Von: [REDACTED]  
 Gesendet: Freitag, 17. September 2021 18:02  
 An: Magistrat der Stadt Ober-Ramstadt <[magistrat@ober-ramstadt.de](mailto:magistrat@ober-ramstadt.de)>  
 Cc: [REDACTED]  
 Betreff: Stellungnahme zum Bebauungsplan "Brunnenstraße Nord-West II, 1. Änderung" in Ober-Ramstadt -Stadtteil Rohrbach

**Betr. Stellungnahme zu öffentlicher Bekanntmachung vom 02.09.21**

- 1. Änderung des Bebauungsplans „Am südlichen Ortsausgang“ und
- 21. Änderung des Flächennutzungsplanes im Stadtteil Rohrbach

Anlage "B"

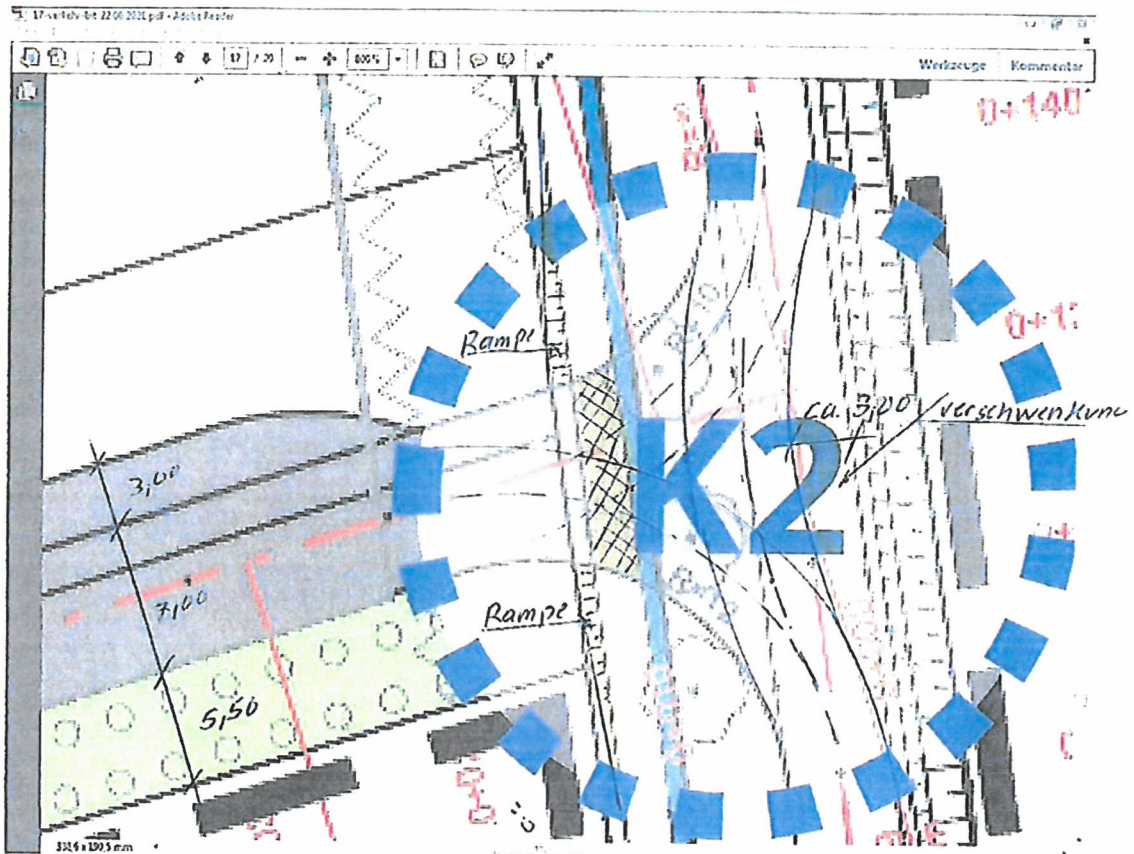
1.) Hier wurde in der Unterlage 09 eine aufwändige Konstruktion mit Verschwenkung des Feld- und Fußweges parallel zur Landstraße gewählt. Hier ist die Überquerung der Zufahrt, auch für landwirtschaftliche Fahrzeuge, mit einer mittleren Länge von ca. 18,0 m und unmittelbar neben der Fahrbahn der Landesstraße sehr problematisch. Falls diese Verschwenkung wegen des Höhenausgleichs vorgenommen wurde, wäre es sinnvoller den Feld- und Fußweg durch eine leichte Rampe an die neue Zufahrt anzugleichen. Die Überquerung der Zufahrt sind dann nur ca. 9,0-10,0 m.

2.) In der Anlage „B“ habe ich eine Möglichkeit skizziert, wo man an der Einfahrt zum Gewerbegebiet eine **Verschwenkung der Fahrbahn** von ca. 3,00 m ohne größeren Aufwand vorsehen kann. Wenn dann an dieser Stelle die Ortsdurchfahrtsgrenze vorgesehen wird, kann mit einer Blitzeranlage im Zwischenbereich bis zur Carl-Schneider Straße eine Beruhigung des Verkehrs im Ein- und Ausfahrbereich erreicht werden.
